Auswertung der Stellungnahmen im Rahmen der
Beteiligung der Behörden und sonstigen Träger öffentlicher Belange
gemäß § 4 Abs. 2 BauGB
sowie der Beteiligung der Öffentlichkeit gemäß § 3 Abs. 2 BauGB

Anschreiben der Träger öffentlicher Belange am: 06.12.2023
Auslegungszeitraum: 08.12.2023 bis 18.01.2024

Mit Schreiben vom 06.12.2023 wurden insgesamt 55 Behörden, sonstige Träger öffentlicher Belange sowie hausinterne Stellen der Stadt Jena um Stellungnahme zum Entwurf des Bebauungsplans VBB-J 45 „EichplatzAreal - Baufeld A“ aufgefordert. Während der Beteiligungsfrist bzw. kurzfristig im Anschluss daran gingen Stellungnahmen von insgesamt 35 Behörden bzw. Stellen ein. 20 Behörden bzw. Stellen haben keine Stellungnahme abgegeben.

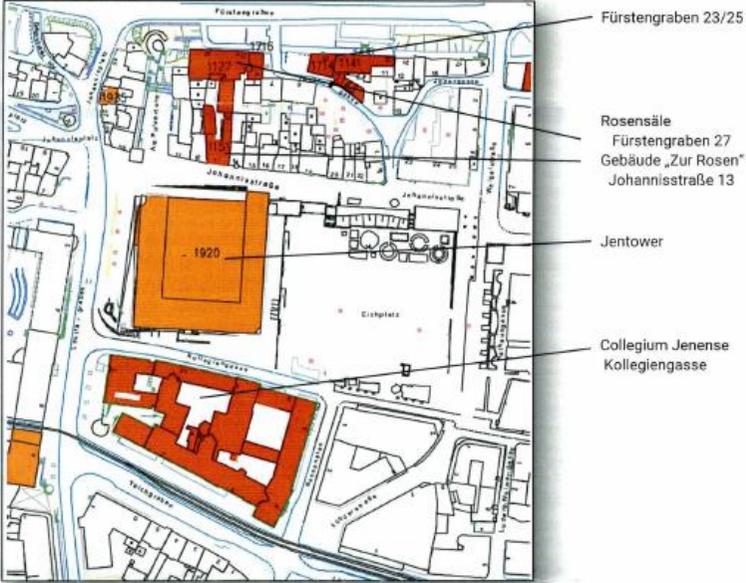
22.01.2024	E27.4	<u>Geschäftsbereich Tiefbau und Stadtraum</u> Straßenverwaltung • Uns ist bekannt, dass insbesondere aus dem Werkstattgremium die Festsetzung der Fläche zwischen den Baufeldern als öffentliche Verkehrsfläche besonderer Zweckbestimmung mit der Zweckbestimmung Fußgängerzone angeregt wurde und im Plan verankert ist. Lieferverkehr wird zugelassen, jedoch kein Radverkehr. Uns ist auch bekannt, dass aus der Interessenvertretung für den Radverkehr die Freigabe für den Radverkehr gewünscht wird. Wir weisen darauf hin, dass die spätere Widmung auf der Basis der Festlegungen des Bebauungsplanes erfolgen wird und danach zwar durch Beschilderung aufgrund verkehrsrechtlicher Anordnung weitere Einschränkungen vorgenommen werden können, aber keine Öffnung für weitere Verkehrsarten erfolgen kann.	Der Anregung wird gefolgt Die Festsetzung wird geändert. Die neue Festsetzung der Verkehrsflächen mit der Zweckbestimmung „Fußgängerzone mit Radverkehr“ lässt Radverkehr grundsätzlich zu.

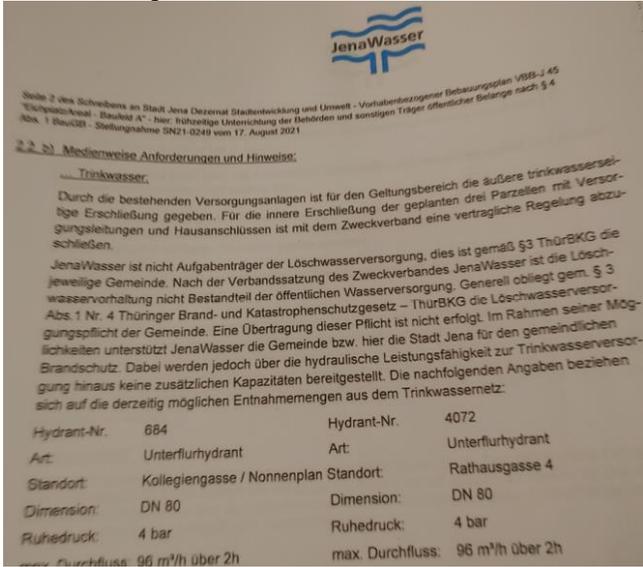
Ö 4.15	<ul style="list-style-type: none"> • Unabdingbar auch Maßangaben, insbesondere bzgl. Abständen Fassade zu Fassade der angrenzenden Gebäude. <p>Rüge: enorm mangelhafte Baupläne</p>	<p>Der Hinweis wird zur Kenntnis genommen</p> <p>Der Bebauungsplan enthält die erforderlichen Festsetzungen nach § 30 Abs. 1 BauGB. Die Festsetzungen setzen den Vorhaben- und Erschließungsplan planungsrechtlich vollständig um. Maßangaben zur umgebenden Bebauung sind zwar nicht explizit im Plan enthalten, jedoch aufgrund der Maßstäblichkeit der Zeichnung (M 1:500) vollständig aus der Planzeichnung ableitbar.</p> <p>Dennoch werden zusätzlich Maßangaben eingefügt, um die Bebauung und ihren Abstand zur Nachbarschaft zu verdeutlichen.</p>
		Ö 4.16	<p>Wir sprechen also über gravierende Mängel und somit Fehlern des v. g. Bebauungsplanes.</p> <p>Daher die Rüge nach § 215 Abs. 1 BauGB.</p>	<p>Der Hinweis wird zur Kenntnis genommen</p> <p>Die Rügefrist gem. § 215 Abs.1 und damit die Möglichkeit einer Rüge beginnt erst nach Bekanntmachung der Satzung. Gemeint sind hier Verletzungen von Vorschriften gem. §214 Abs. 1Satz 1 und 2 BauGB.</p> <p>Bei der Rüge von Ermittlungs- und Bewertungsmängeln im Sinne von § 214 Abs. 1 Satz 1 Nr. 1 i.V.m. § 2 Abs. 3 BauGB</p>
